改善箇所説明図

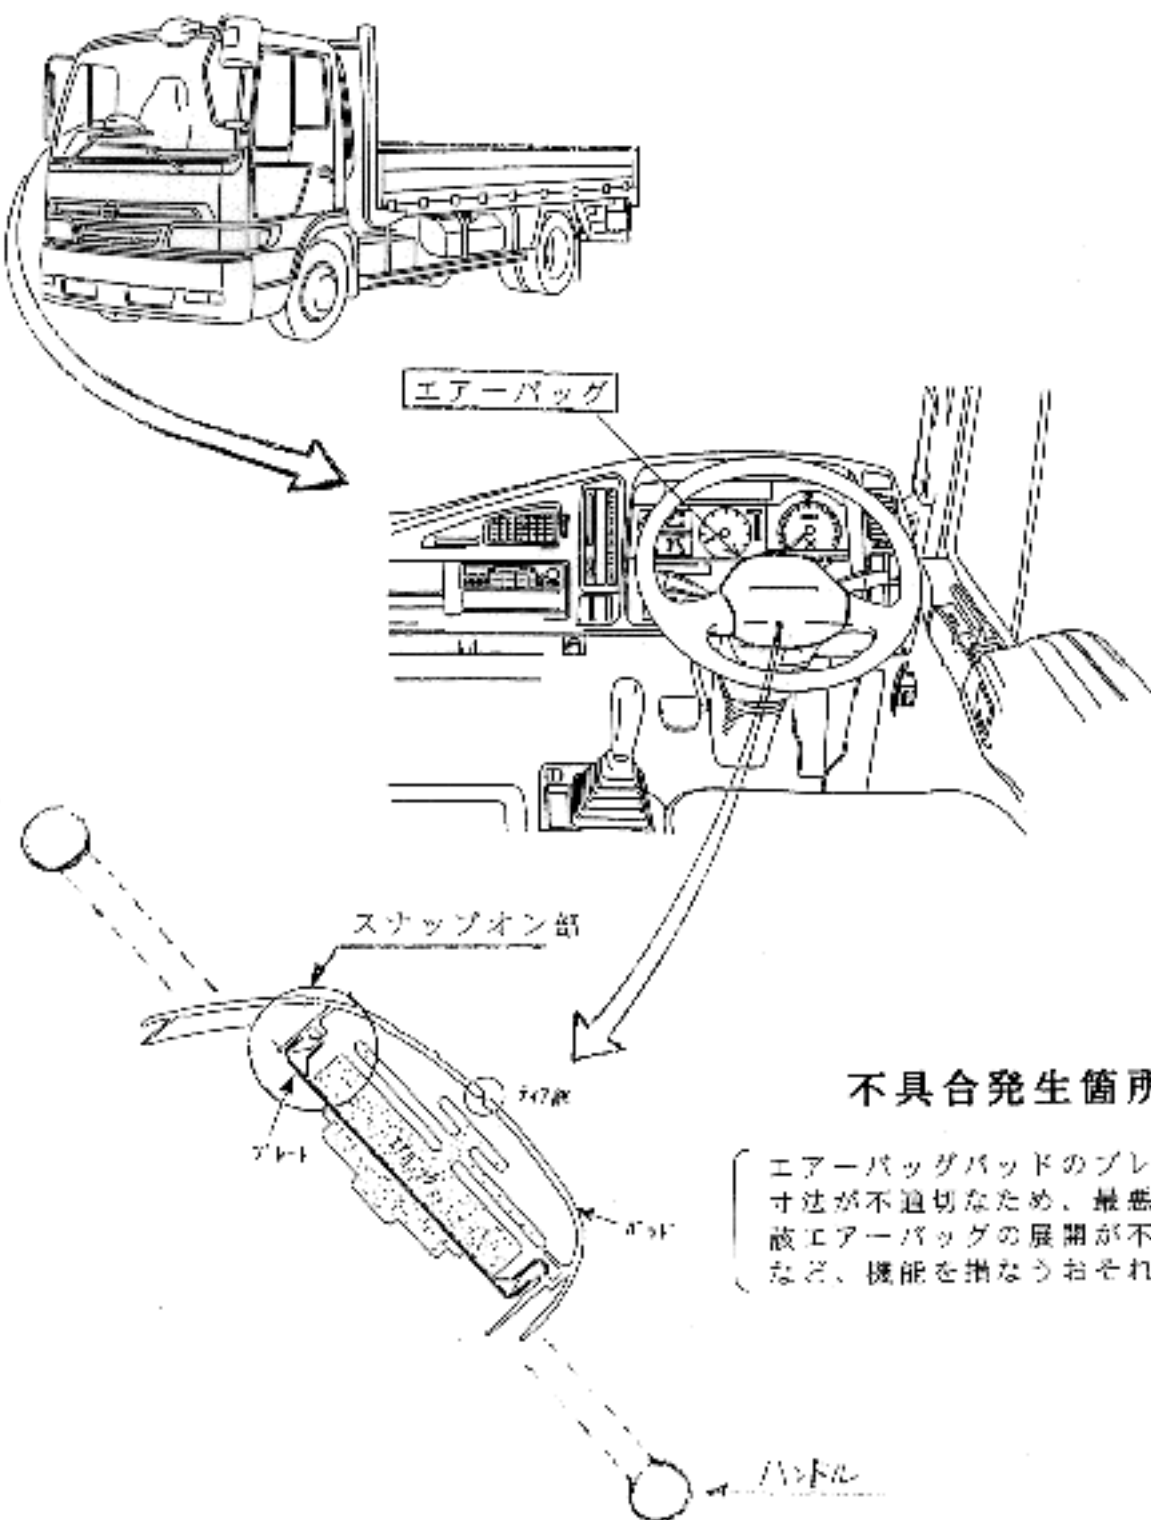
不具合発生箇所

エアバッグパッドのプレート挿入寸法が不適切なため、最悪の場合、当該エアバッグの展開が不十分となるなど、機能を損なうおそれがある。

改善の内容

全車両エアバッグを良品と交換する。
